## **Autorité environnementale**

**Avis délibéré de l’Autorité environnementale  
sur le projet de reconstruction du barrage de  
Beaulieu sur les communes de La Motte-Tilly et  
Le Mériot (10)**

**n°Ae : 2023-33**

Figure 3 : Aménagement du nouveau barrage avec éléments du barrage historique (Source : dossier).

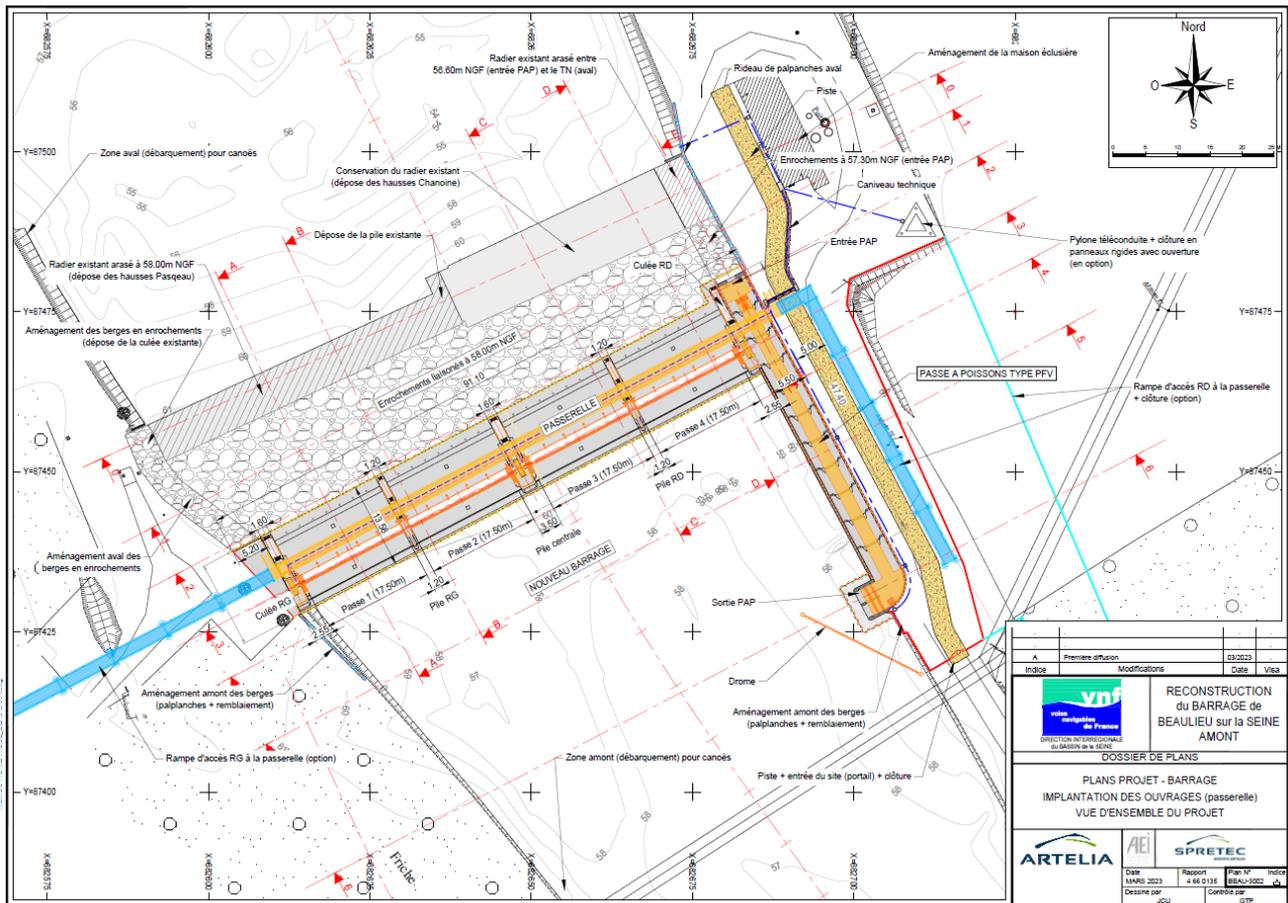
Il s'agit d'un ouvrage à clapet de type « ventre de poisson » réalisé sur piles et radier en béton armé, entouré de part et d'autre d'un rideau de palplanches métalliques. Il est constitué de quatre passes (cf. figure 3) automatisées de 17,50 mètres. Une passerelle technique, qui pourra éventuellement être ultérieurement équipée pour accueillir le public et accessible aux personnes à mobilité réduite,

Figure 7 : Carte de localisation des captages d'alimentation en eau potable (Source

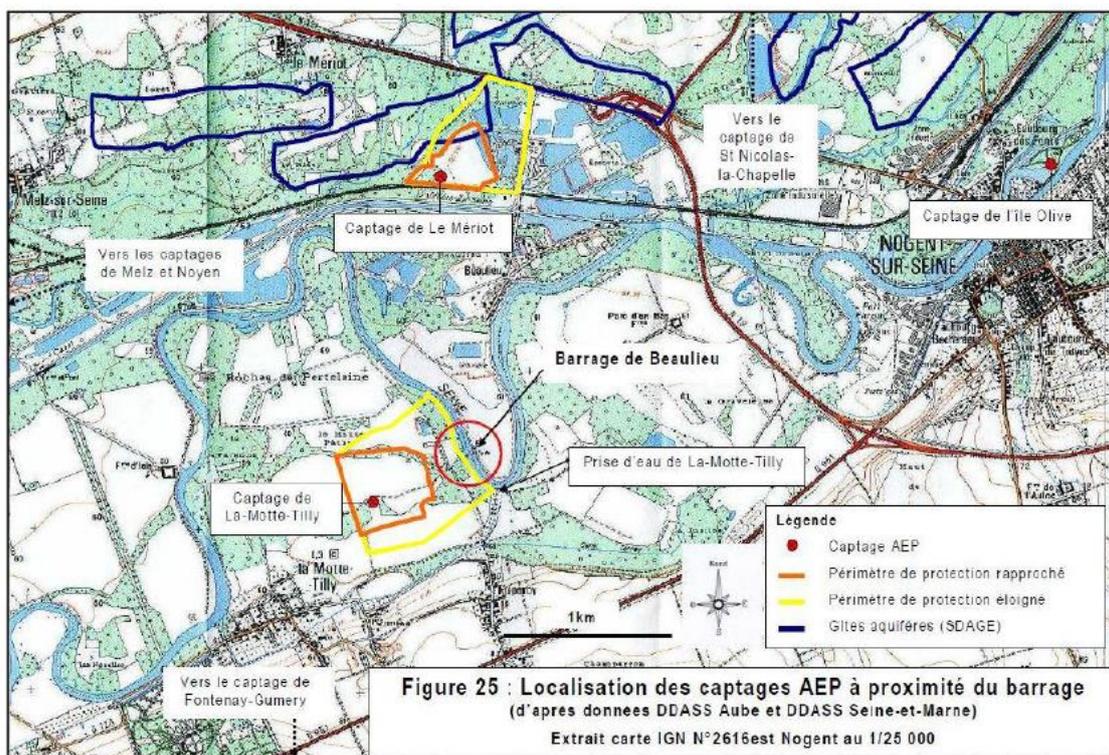
Le captage d'alimentation en eau potable qui assure la fourniture de la commune de La Motte-Tilly, à partir de la nappe de la Craie, se situe à 500 m à l'ouest de la Seine, en rive gauche, au niveau du lieu-dit « La Lizonnière ». Son périmètre de protection éloignée atteint la rive gauche du fleuve. Les installations de chantier en rive gauche s'inscrivent dans ce périmètre. L'avis de l'hydrogéologue annexé au dossier indique que le captage n'est pas connecté avec d'autres sources et que la couche de sol assurant sa protection est d'épaisseur relativement faible. Il conclut à une vulnérabilité importante du captage en cas de pollution accidentelle.

***L'Ae recommande de qualifier la vulnérabilité des nappes souterraines.***
